ΕΦΗΜΕΡΙΣ ΤΗΣ ΚΥΒΕΡΝΗΣΕΩΣ
ΤΗΣ ΕΛΛΗΝΙΚΗΣ ΔΗΜΟΚΡΑΤΙΑΣ

ΑΘΗΝΑ 16 ΝΟΕΜΒΡΙΟΥ 1984 | ΤΕΥΧΟΣ ΤΕΤΑΡΤΟ | ΑΡΙΘΜΟΣ ΦΥΛΛΟΥ 600

Τροποποίηση σχεδίου πόλεως Πελοπίου προς καθορισμό χώρου πλατείας και χαρακτηρισμός χώρου για ανέγερση κτιρίου πολιτιστικού συλλόγου.

Τροποποίηση του σχεδίου πόλης Καρλοβάσου στα Ο.Τ. 39-40-41-42 και 43.

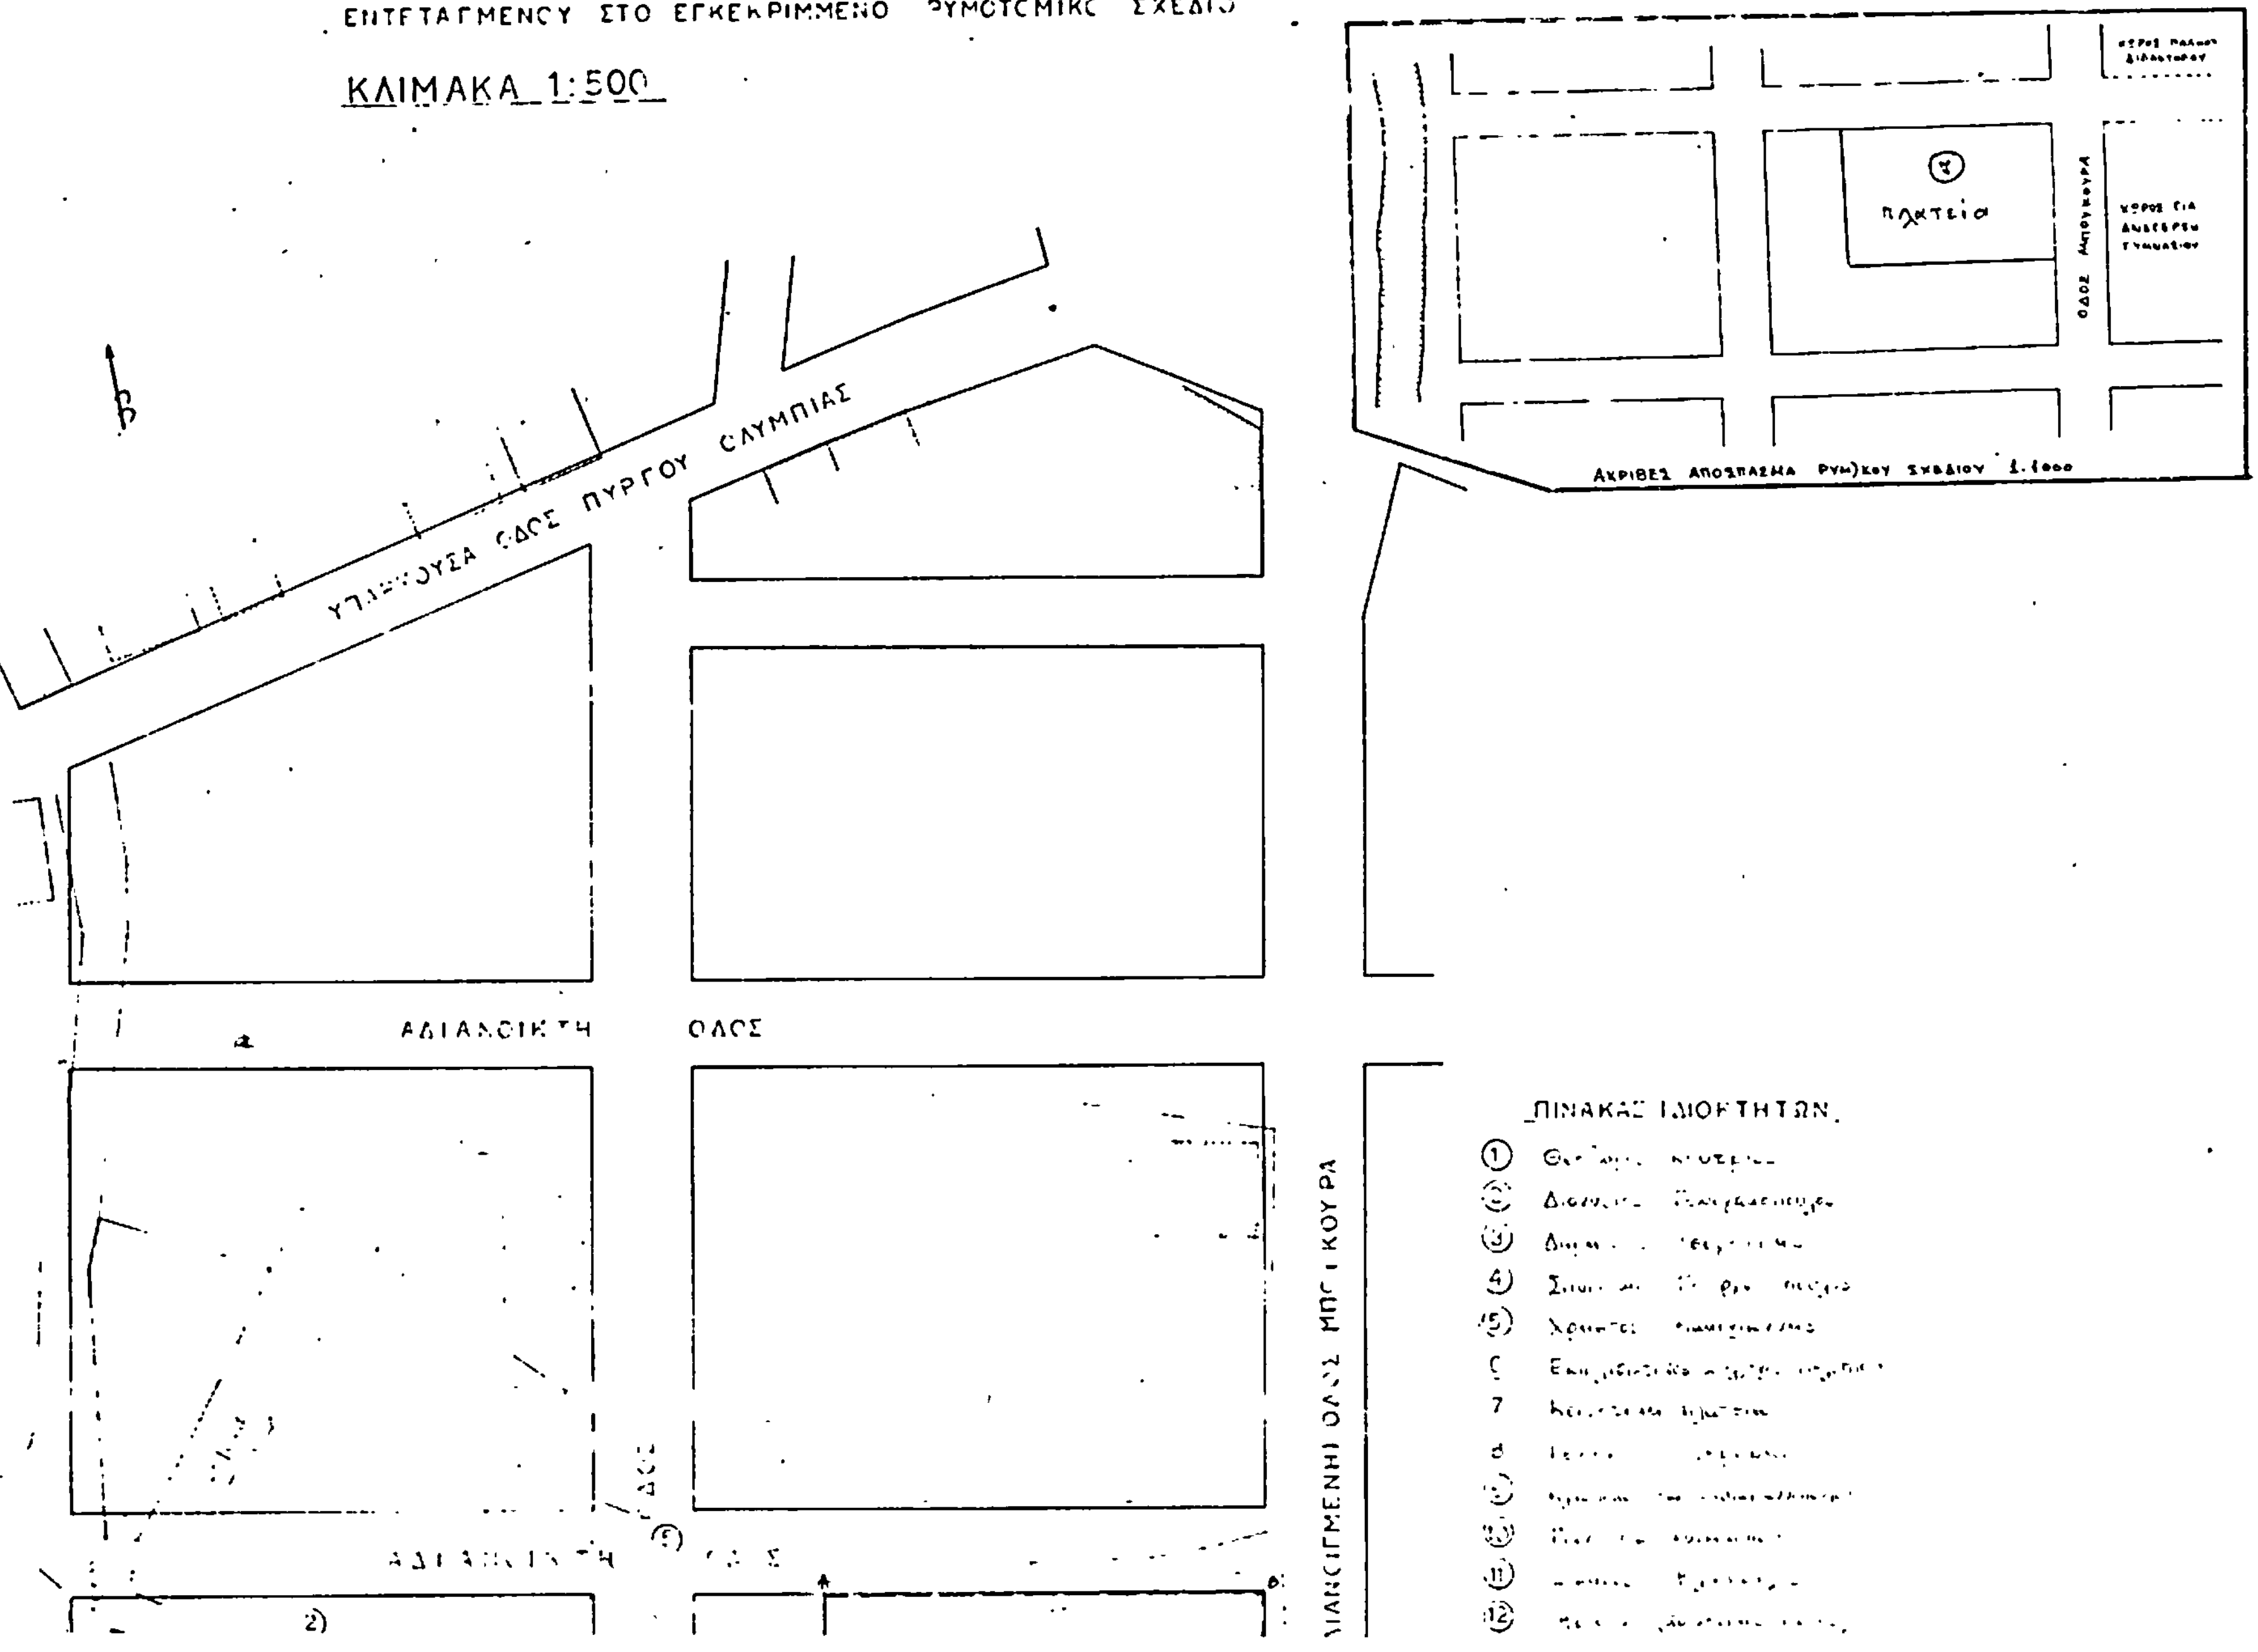
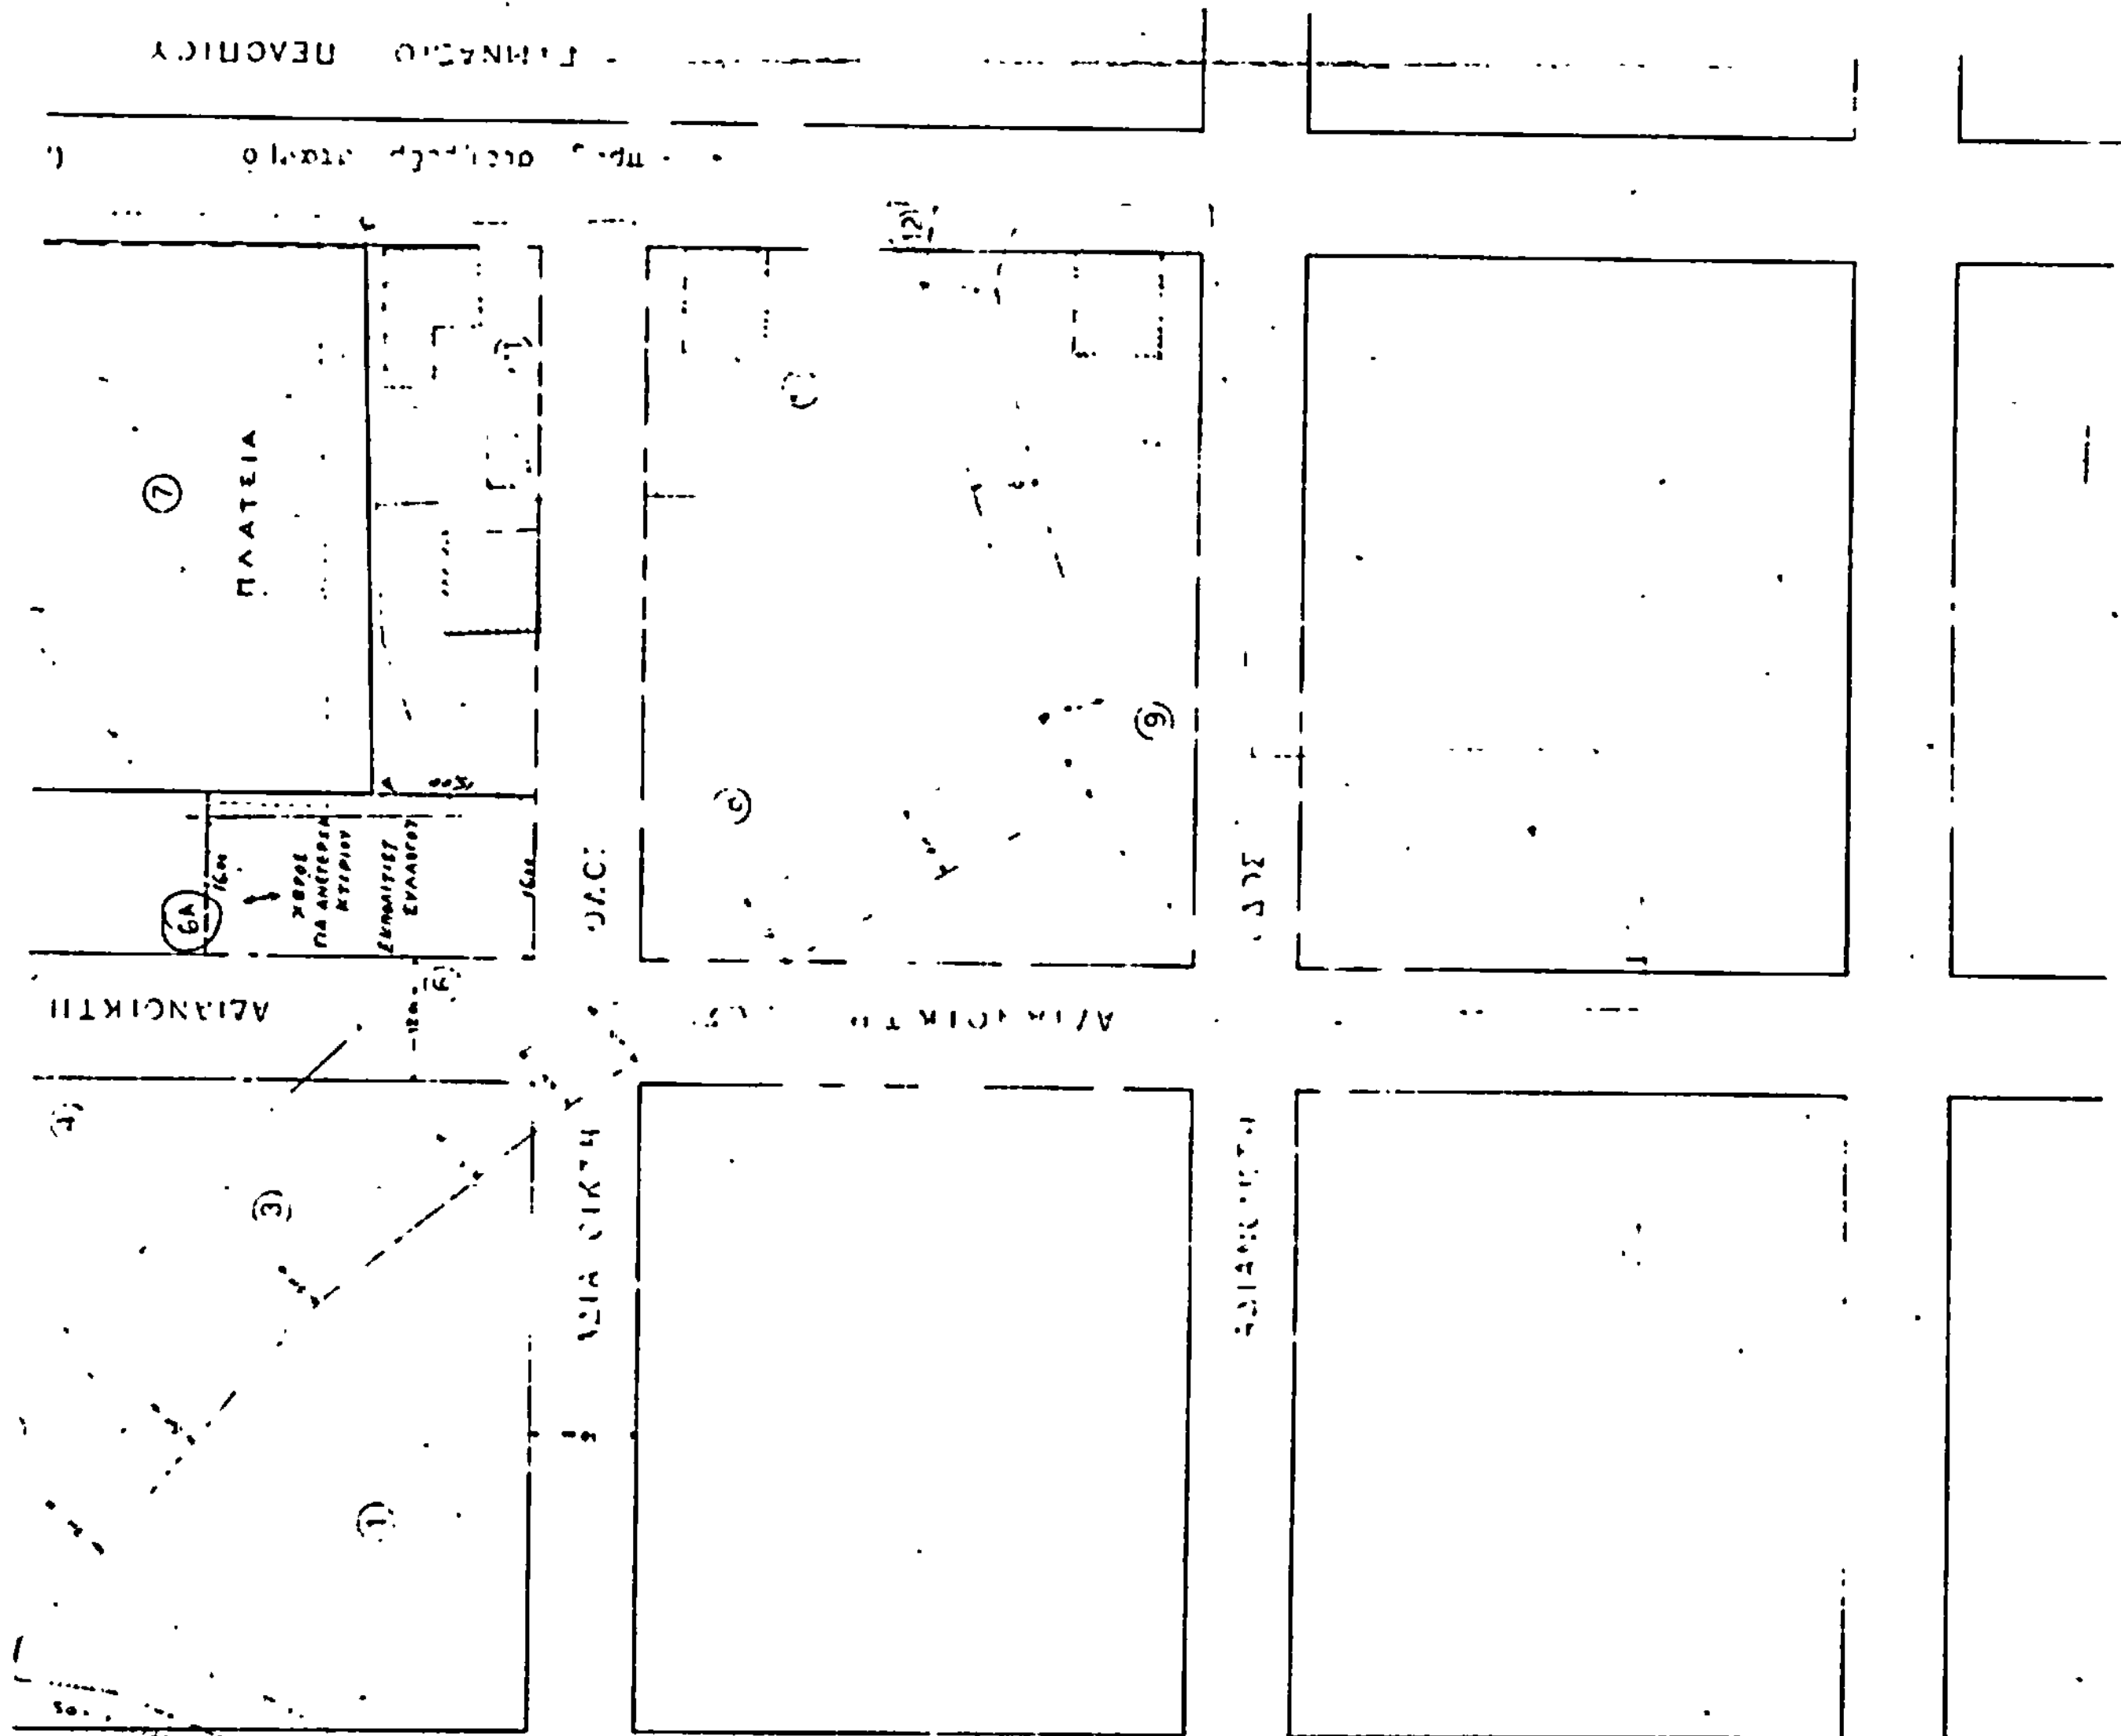
Εγκρίνει την τροποποίηση του σχεδίου πόλεως Πελοπίου και συγκεκριμένα καθορίζει πράσινη γραμμή στα τμήματα των πλευρών ΑΒ και ΒΓ επί των αδιανοίκτων οδών του σχεδίου πόλεως και κόκκινη γραμμή στο εσωτερικό του οικοδομικού τετραγώνου με τα στοιχεία ΑΔ και ΔΓ ούτως ώστε να προκύπτει μέσα στο οικοδομικό τετράγωνο ορθογώνιος χώρος κοινόχρηστος χώρος πλατείας.

Επίσης εγκρίνει την δέσμευση χώρου 16μχ31,5 504 τμ για την ανέγερση κτιρίου εκπολιτιστικού συλλόγου.

Τα παραπάνω φαίνονται στο τοπογραφικό διάγραμμα που υπογράφει η Τεχν. Πολ. Μηχανικός Νατάσα Οικονομοπούλου με κλίμακα 1 : 500 και με ημερομηνία Ιανουάριος 84 που θεωρεί ο Πρόεδρος της Κοινότητας Πελοπίου και αποτελεί αναπόσπαστο μέρος της παρούσης αποφάσεως.
